PRORROGA X ADICIÓN X MODIFICACIÓN TÉCNICA X_

AL CONTRATO N° 071-2026 / SAMC 002-2025

OBJETO: **ADECUACION Y MANTENIMIENTO Y REMODELACION DE LA PISCINA SEMIOLIMPICA DEL MUNICIPIO DE MELGAR DEPARTAMENTO DEL TOLIMA**

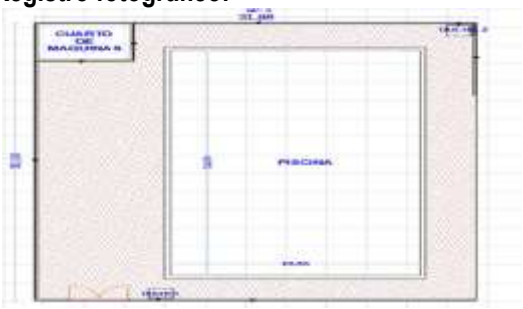
Durante la ejecución de las actividades de demolición del granito existente y de la tableta antideslizante en las zonas perimetrales de la piscina, se evidenció que la superficie resultante no presentaba las condiciones adecuadas de nivelación ni las pendientes necesarias para garantizar el correcto drenaje de las aguas hacia las canaletas ubicadas en los costados del andén.

Se identificó que, una vez retirados los acabados existentes, el sustrato presentaba irregularidades, desniveles y ausencia de pendientes funcionales, lo cual podría generar empozamientos de agua, afectando la durabilidad de los materiales y las condiciones de uso y seguridad del área intervenida.

En este sentido, se determinó la necesidad de incorporar un ítem no previsto correspondiente a la ejecución de un alistado de nivelación, con el fin de conformar las pendientes adecuadas dirigidas hacia las canaletas perimetrales, garantizando un correcto manejo de aguas superficiales.

Inicialmente, se deberá realizar la limpieza general del área intervenida, retirando residuos de material suelto, polvo y partículas que puedan afectar la adherencia del nuevo material. Posteriormente, se procederá a la verificación de niveles y replanteo de pendientes, garantizando la correcta dirección del flujo de aguas hacia las canaletas ubicadas en los costados perimetrales.
